汚染水処理対策委員会のとりまとめ結果について

平成 25 年 6 月 5 日
原子力規制庁

汚染水処理対策委員会の報告書に対する見解について

平成25年5月30日
原子力規制庁

地下水流入抑制対策の実施スケジュールと効果

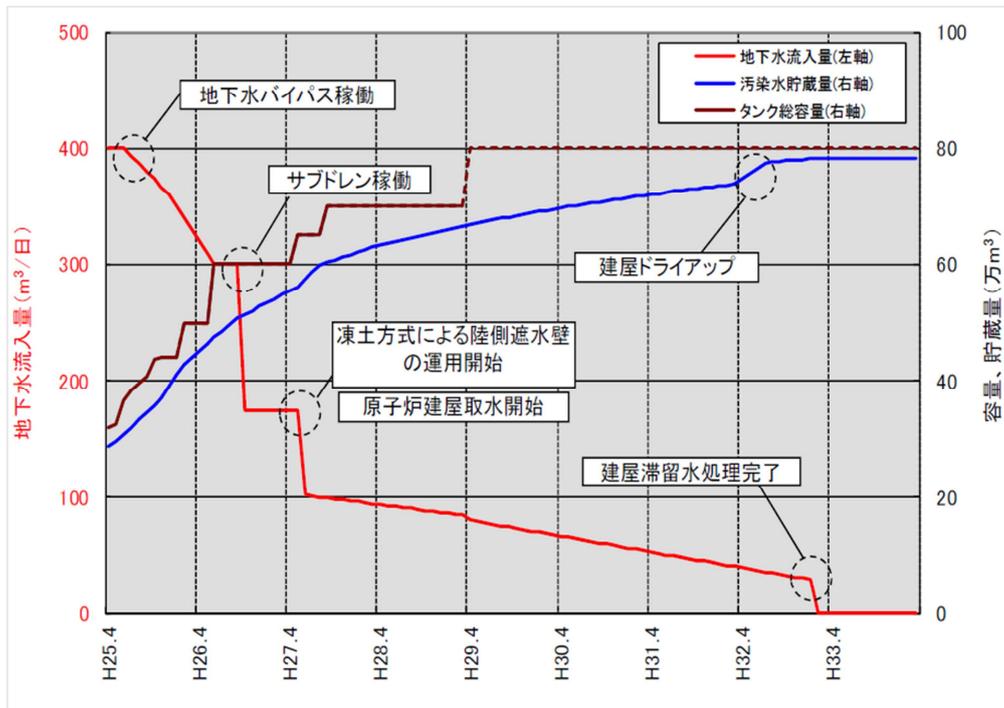
1. 原子炉建屋等へ流入する地下水の抑制対策については、処理水の貯蔵容量を増やし続けるのではなく、汚染水の総量を増加させないことが必要であり、具体的な期限を定めて計画的に対応することが必要である。
特に、地下水の抑制対策においてはサブドレンによる水位管理が前提となっていることから、サブドレンから汲み上げた地下水の取扱いについて明確にし、その実現に向けた取組が必要である。
2. 高濃度汚染水が滞留する海側トレンチからの漏えいについては、そのリスクの高さから対応を先送りすることはできないことから、今回示されたスケジュールの前倒しも含め、早急に防止対策が実施されることが必要である。
3. そのためには、本年12月までに施工計画等が策定されることとなっているが、詳細な技術的検討を十分に加え、実行可能なものとして策定し、早期に具体化することが必要である。
4. 施工計画等で具体化する対策は、特定原子力施設として指定された東京電力福島第一原子力発電所の実施計画に反映されて申請がなされることとなるが、原子力規制委員会として対策に係る安全性等についての的確に評価・確認していくこととする。
5. 今般のとりまとめは地下水の流入抑制対策を中心になされたところであるが、滞留する汚染水の総量を増加させない観点からは、多核種除去設備（ALPS）の処理済水の取扱いも含め、汚染水の処理、貯蔵などについて十分に検討し、対応することが必要である。
